**AVIS RELATIF À LA PROTECTION
CONTRE LES EVENTUELS EFFETS NOCIFS ET NUISANCES
PROVOQUÉS PAR LES RAYONNEMENTS NON IONISANTS
GÉNÉRÉS PAR DES ANTENNES ÉMETTRICES STATIONNAIRES**

Commune : BEAURAING - Exploitant : TELENET GROUP

Référence exploitant : NR1166P

Rapport n° 3484 / 2024

Figure 1 : Vue en plan des lieux de séjour et des points de contrôle

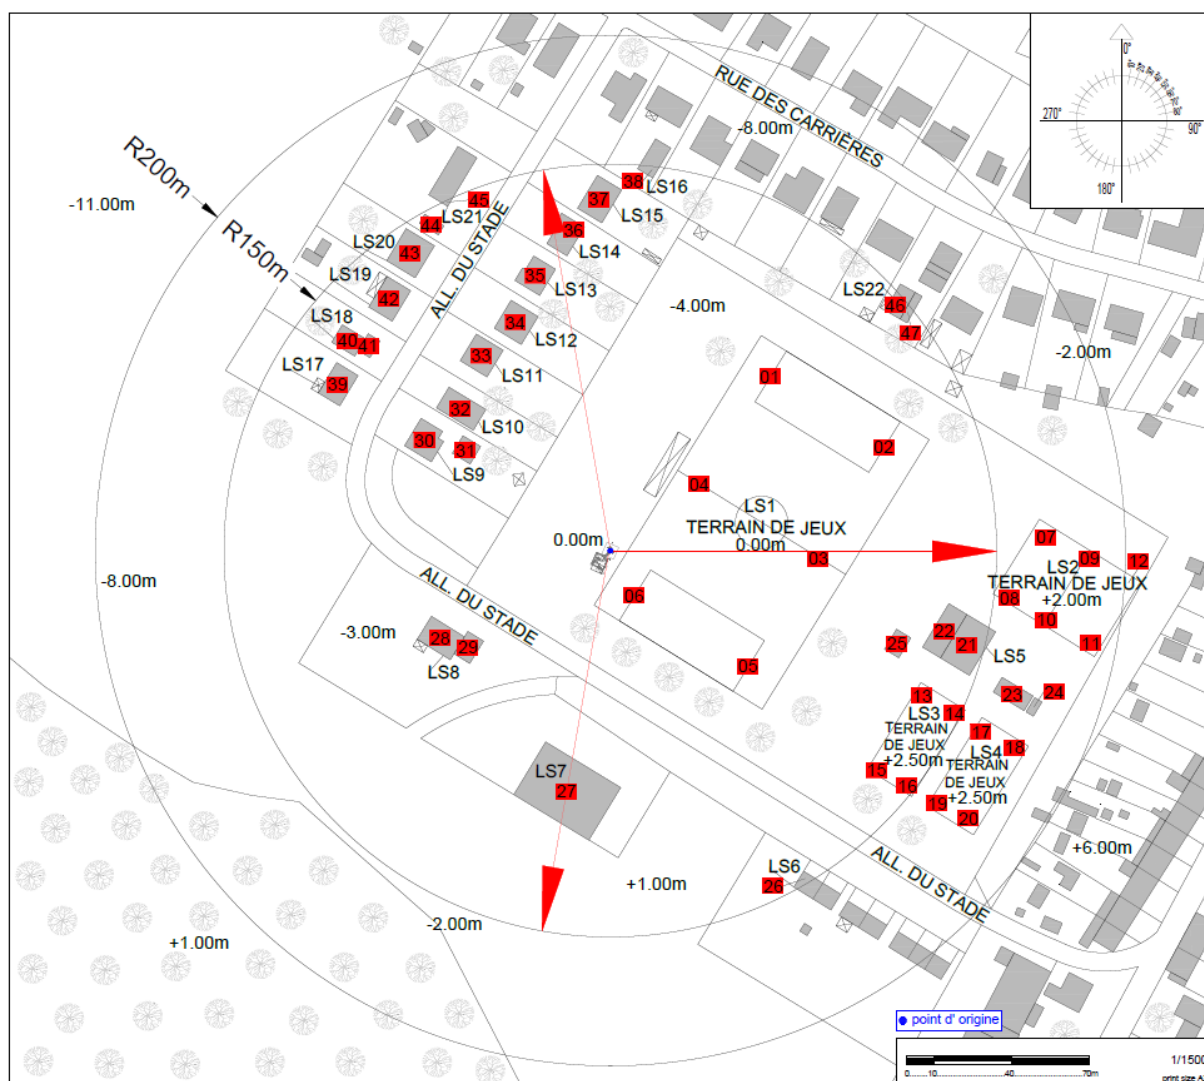
Les fréquences d'émission, la puissance rayonnée par chacune des antennes et leur gain permettent de déterminer le rayon de la zone à analyser. Tout dépassement de la limite par installation est exclu en dehors de cette zone. Le tableau 2 reprend les 35 LS² pour lesquels l'indice d'exposition est le plus élevé. Les différentes colonnes indiquent :

- le numéro du point de contrôle repris sur un des plans de la figure 1;
- le numéro du LS dans lequel se trouve le point de contrôle de la 1^{ère} colonne ;
- l'atténuation d'obstacle prise en compte pour le calcul de l'indice d'exposition dans le LS ;
- le résultat du calcul de l'indice d'exposition.

En ce qui concerne les antennes de l'installation mentionnées dans le tableau 1, la distance maximale à laquelle la limite pourrait être atteinte, à l'extérieur, est égale à 92,9 m. S'il n'y a pas de LS à une distance inférieure, les antennes respectent forcément la limite d'immission.

Dans le cas des LS situés à l'intérieur des bâtiments, une atténuation d'obstacle est prise en compte et il en résulte que la distance maximale à laquelle la limite pourrait être atteinte se réduit à 65,7 m.

Figure 2 : Vue en plan des installations d'antennes dans un rayon de 300 mètres autour de l'installation faisant l'objet de la demande d'avis

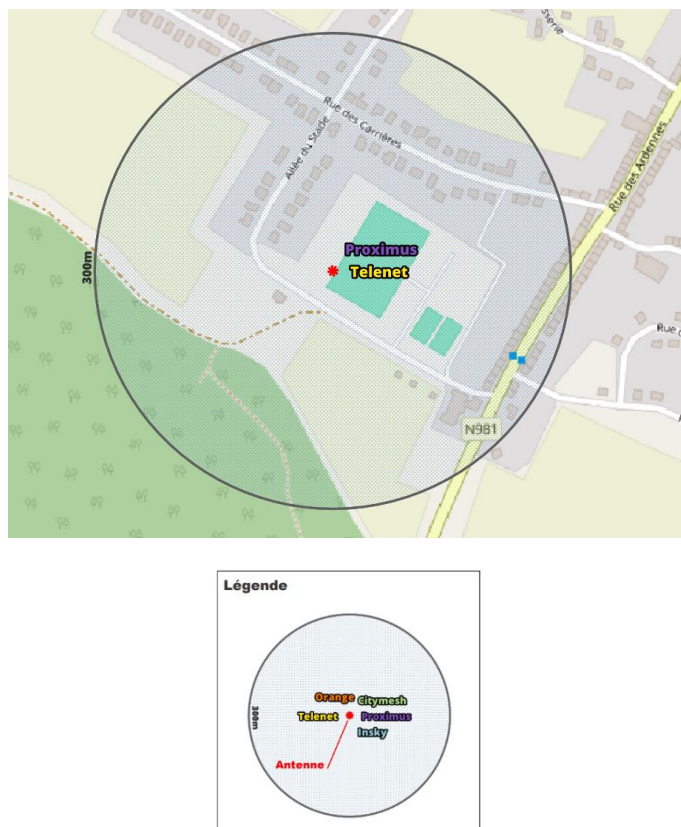
Le plan en projection verticale de la figure 2 indique la localisation des installations d'antennes émettrices stationnaires visées par le décret et situées dans un rayon de 300 mètres autour de l'installation référencée dans le paragraphe 2 et localisée au centre du cercle. Les données de localisation de ces antennes et les avis correspondant sont accessibles via le cadastre en ligne des antennes émettrices stationnaires⁸. Les installations prises en compte dans l'évaluation du respect de la limite cumulative sont les installations d'antennes émettrices déclarées en service par l'exploitant à la date du présent avis, à l'exception de l'installation référencée dans le paragraphe 2 et éventuellement d'autres installations ayant fait l'objet d'une demande d'avis à la même date et qui sont situées à l'intérieur de la zone de 300 mètres de rayon.

- c) dans tous les autres cas, il a été vérifié que la limite cumulative définie à l'article 4, §2 du décret n'est pas dépassée dans les lieux de séjour sur base du nombre d'installations localisées dans la zone d'évaluation de 300 mètres de rayon représentée dans la figure 2, de leur localisation ainsi que des données inscrites dans la figure 1 et au paragraphe 4 du présent avis et dans les avis attestant le respect de la limite par installation ou de la limite abrogée de 3 V/m relatifs aux autres installations reprises dans la figure 2.

Compte tenu des considérations ci-dessus, il apparaît que l'intensité du rayonnement électromagnétique généré, dans les lieux de séjour situés dans un rayon de 300 mètres autour de l'installation référencée dans le paragraphe 2, par l'ensemble des antennes émettrices stationnaires de l'ensemble des exploitants du même site d'antennes émettrices stationnaires respecte la limite fixée à l'article 4, § 2 du décret.
